Hyde Park - Knightsbridge

Project: Hyde Park - Knightsbridge
Onderdeel: Erratum HS4_01 – Aanpassing in huis 4
Versie nummer: 01
Versie datum: 12-8-2024

B. Aangepaste fietsshellingbaan, flauwe hellingshoek

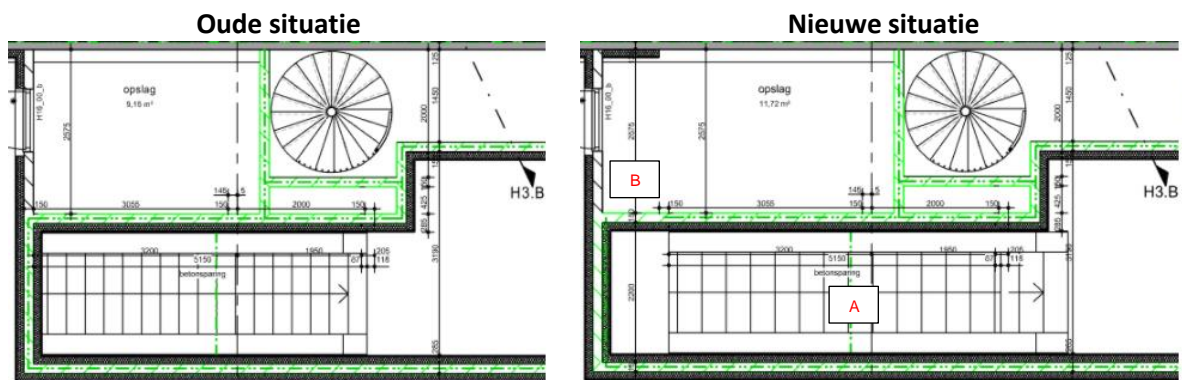
Als gevolg van regelgeving is de hellingshoek voor de fietsshellingbaan flauwer gemaakt, hierdoor hebben we de volgende aanpassing moeten realiseren:

- Totale lengte van de fietsshellingbaan is langer geworden omdat de hellingbaan flauwer is gemaakt.
- Aansluitende wand in de commerciële ruimte is hierdoor naar achter geschoven.

Bouwnummer 4.02.09; Gevelkolom toegevoegd en positie kozijn verplaatst in slaapkamer 2

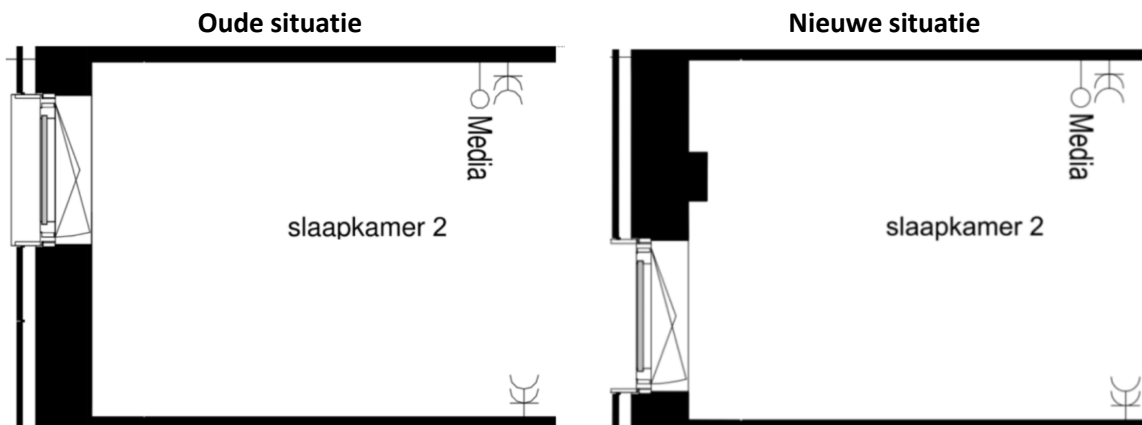
Als gevolg van constructieve uitwerking is gebleken dat er stalen kolommen toegevoegd dienen te worden bij de gevel gelegen aan de binnenterrein zijde bij diverse bouwnummers. De kolommen zullen brandwerend afgewerkt worden.

E. Valraam onderste deel t.b.v. spuien i.p.v. draaikiep

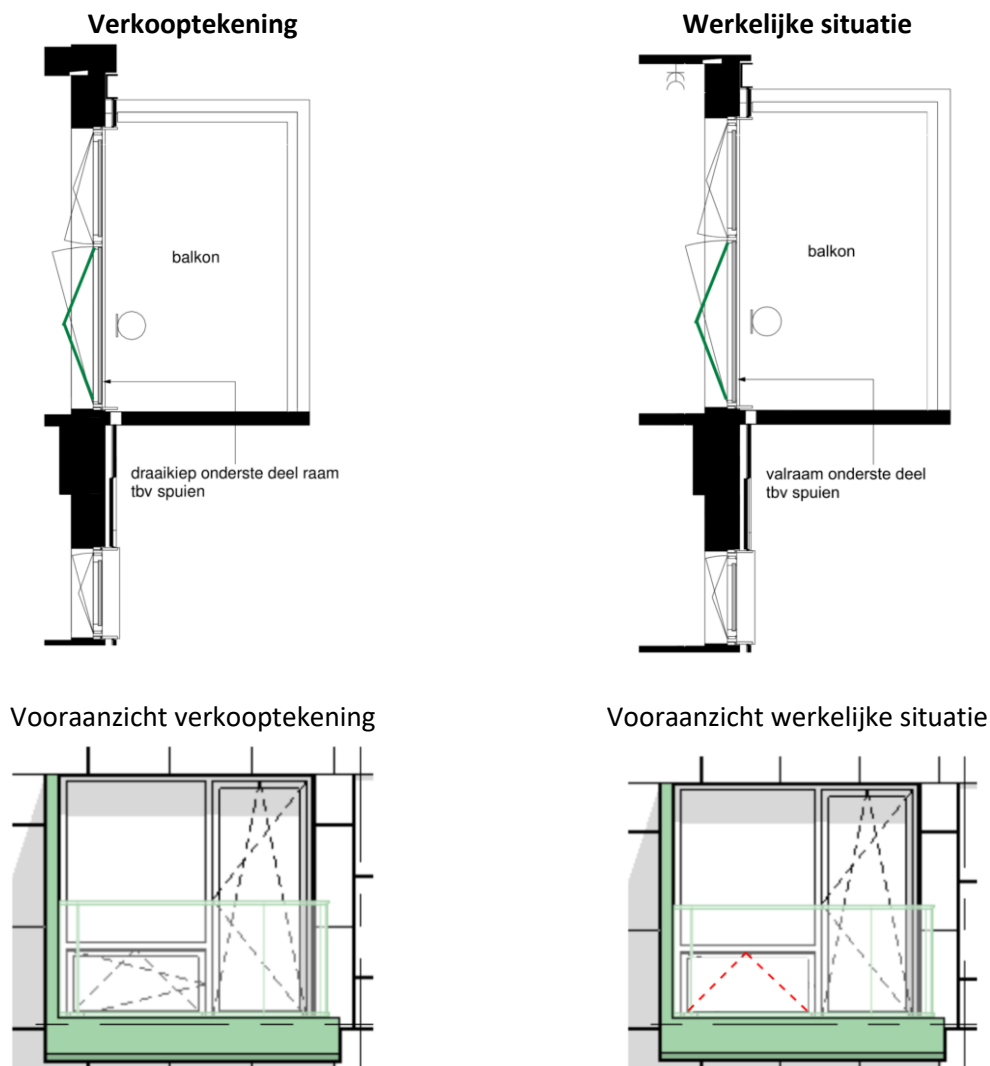
Op de verkooptekening staat de tekst “draaikiep onderste deel raam t.b.v. spuien”. Dit is niet correct aangegeven. I.v.m. veiligheid en technische haalbaarheid kan het onderste gedeelte van het raam geen opendraaiend deel zijn. Het onderste gedeelte van dit kozijn betreft in de werkelijke situatie een valraam.

waarbij op de plattegrond de tekst “draaikiep onderste deel raam t.b.v. spuien” staat aangegeven en dient gelezen te worden als “valraam onderste deel t.b.v. spuien”. Deze wijziging komt voor bij de kozijnen gesitueerd aan de oostgevel, waarbij de verblijfsruimte toegang heeft tot een balkon.

F. Verlaagd plafond in hal vervallen, zichtbare betonnen latei in de hal

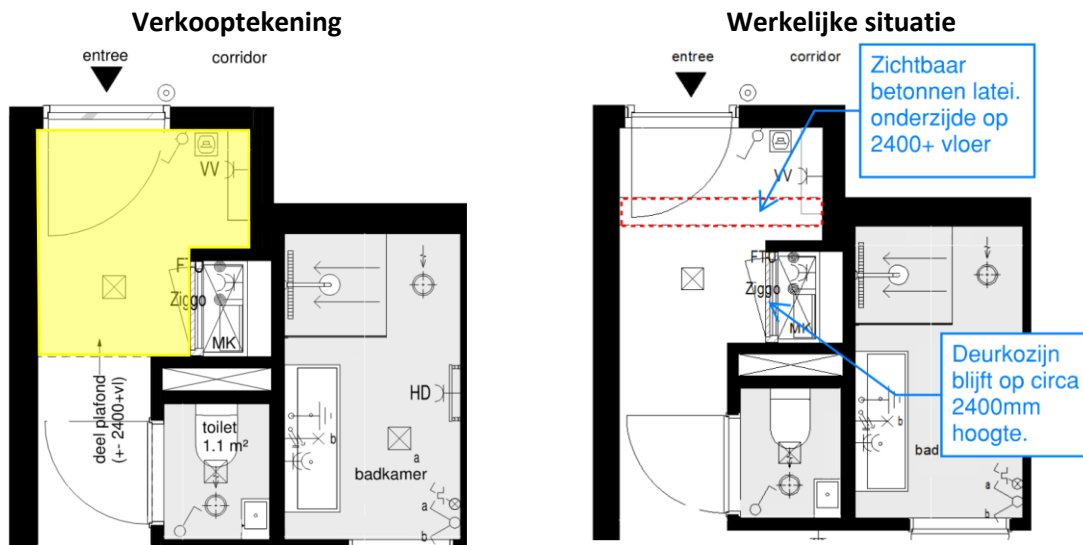
Bij de volgende bouwnummers: 4.01.05, 4.02.05, 4.03.05, 4.04.05, 4.05.05, 4.06.05, 4.07.04, 4.08.04 is er op de verkooptekening aangegeven dat er een verlaagd plafond in de hal zit, zie geel ingekleurd vlak bij verkooptekening. Dit plafond is vervallen omdat er geen zichtbare installaties meer benodigd zijn in de hal. Door het vervallen van het plafond zal een betonnen latei zichtbaar worden (rood gestippeld op werkelijke situatie). Onderzijde betonlatei zit op circa 2400mm vanaf de vloer. Het meterkast-deurkozijn blijft volgens verlaagde plafond hoogte, waarbij de kozijnhoogte circa 2400mm is.

G. Elektrasympolen woonkamerwand weggefallen

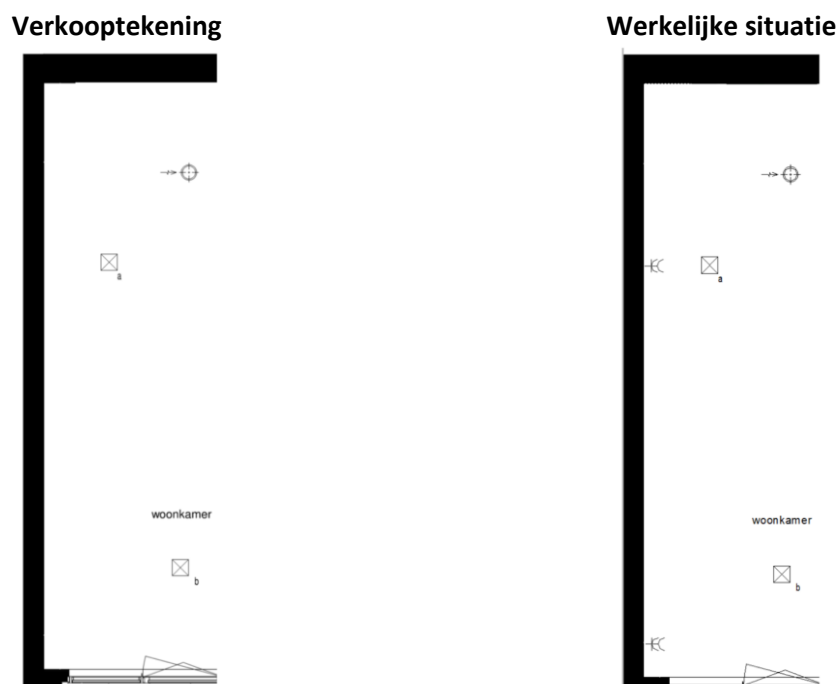
Voor woning 4.02.07 en 4.03.07 is per abuis op de verkooptekening aan de woonkamerwand 2 dubbele wandcontactdozen weggefallen. In de koperstekening die u van onze kopersbegeleiding heeft ontvangen, hebben wij deze wijziging al verwerkt.

H. Hemelwater afvoer in loggia's

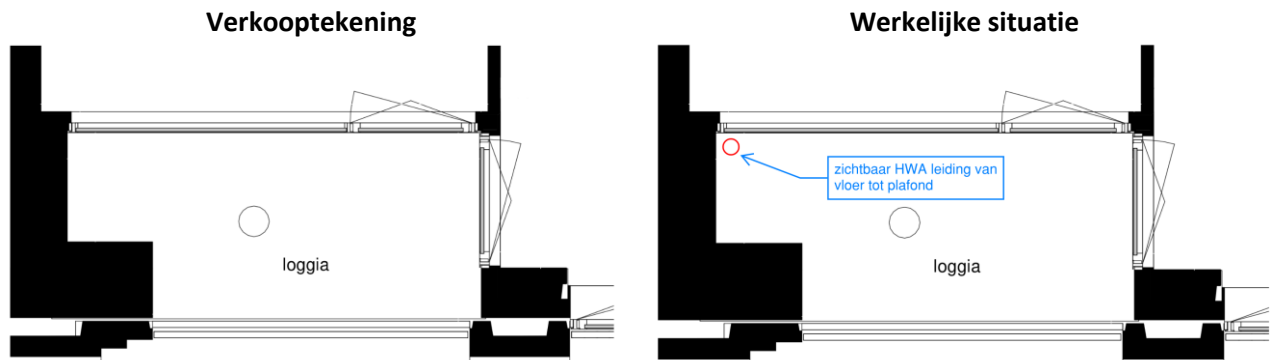
Voor het kunnen afvoeren van hemelwater (regen) is er bij de volgende bouwnummers een zichtbare afvoerleiding benodigd (van vloer tot plafond): 4.02.06, 4.02.07, 4.03.07, 4.05.07, 4.06.06 en 4.07.05.

Op uw verkooptekening is niet aangegeven waar de afwatering van de bovenliggende loggia zich bevindt. Om dit te verduidelijken is hieronder ter indicatie de zichtbare grijze afvoerleiding voor het hemelwater weergegeven. Deze zal aan de kozijnzijde in de hoek worden gepositioneerd.

Bouwnummer 4.01.03, woonkamer:

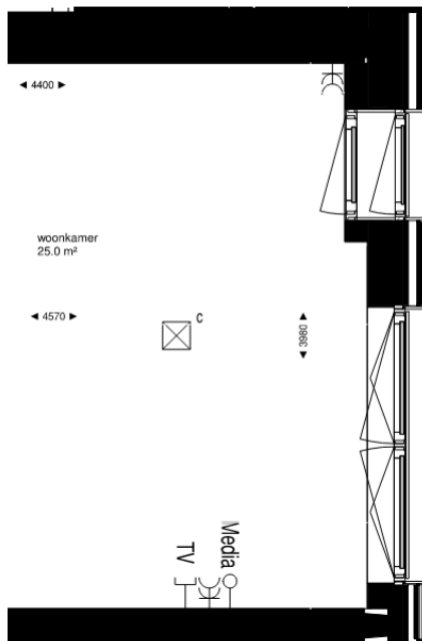
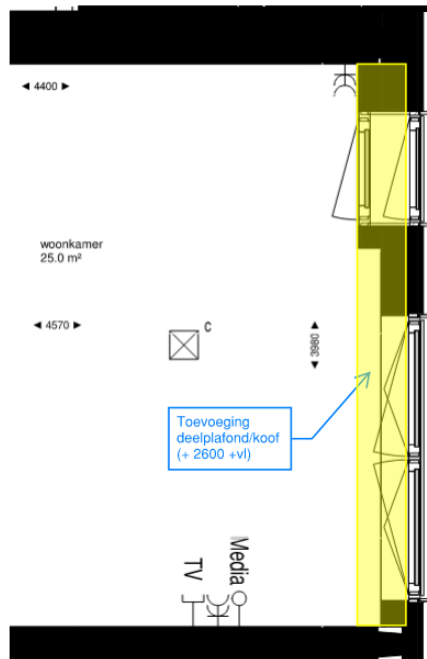
Voor de onderstaande bouwnummers hebben we geconstateerd dat in de verkooptekening niet alle locaties zijn aangegeven, waar een constructieve balk in het plafond zit. Bij deze locaties gaan we een brandwerende bekleding onder het plafond maken. Onderzijde van de aftimmering komt op een hoogte van circa 2600mm + vloer. Hieronder wordt per bouwnummer in de werkelijke situatie de ontbrekende brandwerende bekleding onder het plafond aangegeven. Onderstaande locaties betreft een aanvulling op de reeds aangegeven locaties in uw verkooptekening:
